臺東航空站「安全管理系統」107年第3次安全委員會暨第4次安全工作小組會議會議紀錄

二、開放 B 滑行道供 DHC-6 滑翔機管理(TTT-107-A05)

(二)、安全辦公室模擬 DHC-6 滑翔示意圖(如下)

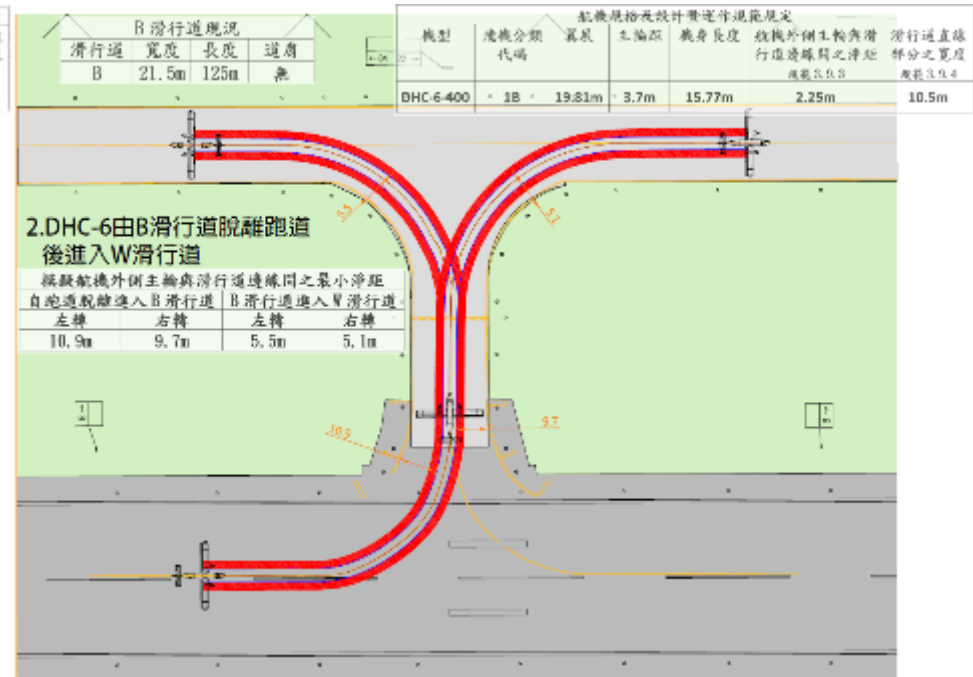
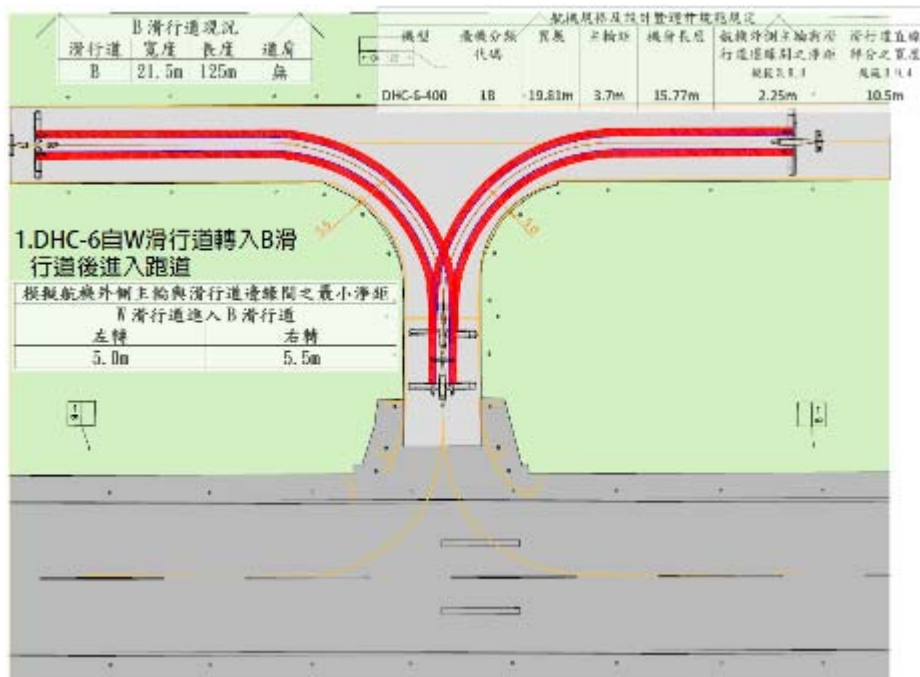
1. 模擬軟體：AviPlan
2. 模擬機型：DHC-6-400
3. 模擬範圍：B 滑行道與 W 滑行道及跑道交叉處
4. 模擬動態：
 1. DHC-6 自 W 滑行道轉入 B 滑行道後進入跑道、
 2. DHC-6 由 B 滑行道脫離跑道後進入 W 滑行道。

運行類型	危害種類	危害具體內容	危害相關後果	現有預防措施與風險值	進一步風險降低策略與風險值	負責人員(單位) (列管追蹤: 航務組)
航空器飛航作業	發生飛安事件。	當航機由W滑行道左轉進入B滑行道時恐偏出道面。	1. 恐造成航機損壞及人員傷亡。 2. 跑道關閉影響機場正常運作。	現階段DHC-6-400機型無法使用B滑行，但偶有誤滑情形發生，雖主輪外緣合乎淨距規範，但仍有改善空間。 風險指數: 2D 容忍度等級: 可接受	1. 比較目前DO-228及DHC-6-400兩種機型之輪距如下。 (1). DO-228 鼻輪至主輪 6.29 公尺、主輪間距 3.3 公尺。 (2). DHC6-400 鼻輪至主輪 4.5 公尺、主輪間距 3.7 公尺。 依實際滑行線及航機滑行轉彎半徑估算轉彎無問題。(如附圖) 2. 請德安教官滑行時保持技令規定之速度，並確實依滑行線滑行；並已於7/10安排德安訓練機試滑B滑	1. 德安航空公司 2. 業務組 3. 航務組

行道反映無安全疑慮。 3. B 滑行道進入跑道時，滑行線與道肩最小距離 15.5 公尺，B 滑行道進入 W 滑行道時，滑行線與道肩最小距離 7.2 公尺，建議修改 W 與 B 轉彎滑行線幅度，外側主輪可與道肩保持更遠距離。 4. 俟完成上述事項，建議開放 DHC-6-400 使用 B 滑行道，並修改 AIP 公告。 風險指數: 2E 容忍度等級: 可接受	
--	--	--	--	--	--------------------------------------------------------------------------------------------------------------------------------------------------------------------------------------------------------------	--

1. 目前德安航空機隊仍有 DO-228，建議 AIP 修正將 DO228 與 DHC-6-400 二種機種並列。

1. B 滑行道現況標線透過模擬符合規範要求之淨距，且經航機實際試滑後無安全疑慮，請航務組賡續進行提報修正 AIP 內容之申請作業，俟 AIP 修正公告後再開放使用。
2. 為更提高安全性，有關修正滑行道中心線標線事宜，後續請德安航空提供意見。
3. 修正後之風險估表：
